Central Fotovoltaica de Vale Sobreirinho

Aditamento ao EIA

Nº Trabalho: W24.026

Data: 19/12/2024

Figura 1.1 – Zona onde será implementado o Plano de Compensação florestal, conforme proposta do ICNF

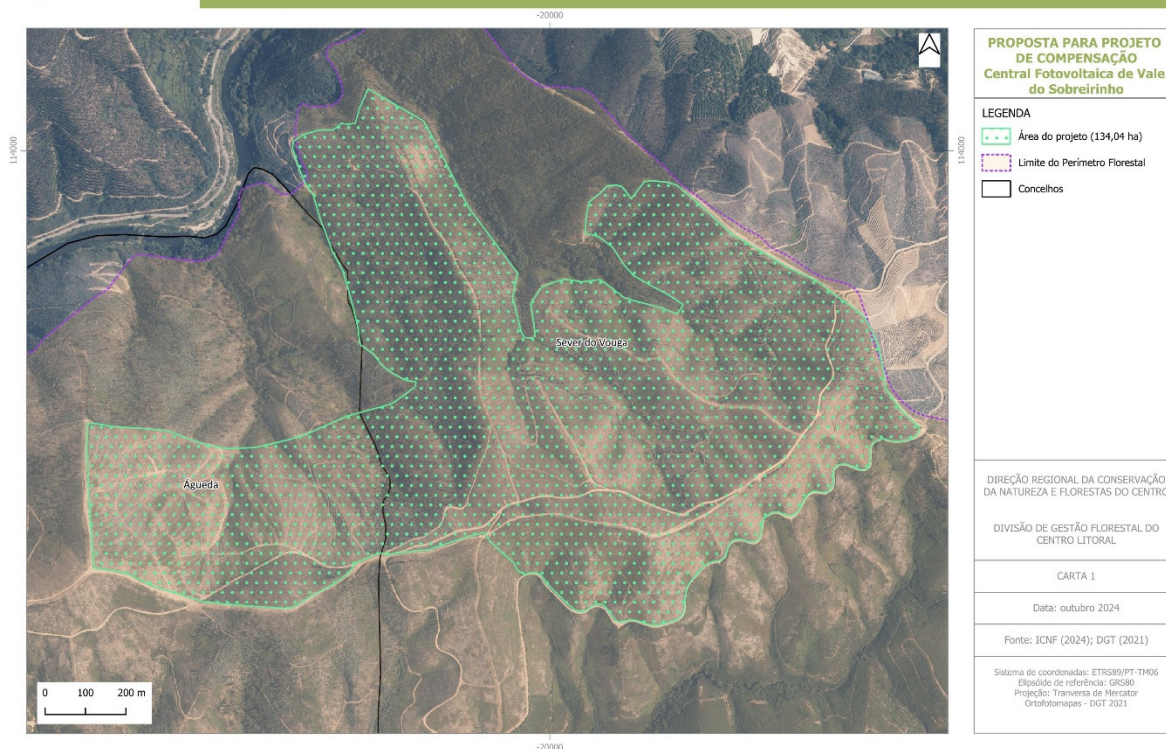
8.4.5. Estimativa de emissões de GEE (tCO₂eq/ano) que se preveem compensar com o referido Plano de Compensação previsto no EIA, com indicação clara da área por espécie florestal a adotar.

No contexto de reuniões tidas entre o Proponente e o ICNF, foi selecionado por esta última entidade um terreno, com cerca de 130ha, localizado no interior do Perímetro Florestal de Rio Mau, nos concelhos de Águeda e Sever do Vouga, conforme representado na figura seguinte.

No interior deste e considerando os estudos realizados, está prevista a reflorestação desta área com espécies recomendadas pelo ICNF, nomeadamente, o pinheiro-bravo (*Pinus pinaster*), o carvalho-alvarinho (*Quercus robur*), o sobreiro (*Quercus suber*), o medronheiro (*Arbutus unedo*) e o salgueiro (*Salix antrocinerea*). Refira-se que no interior desta área de reflorestação é também assegurada a Rede Viária Florestal, uma vez que a mesma terá de ser mantida futuramente.

Para esta área e conforme os estudos florestais realizados, prevê-se a plantação de 80950 árvores, distribuídas pelos seguintes exemplares florestais:
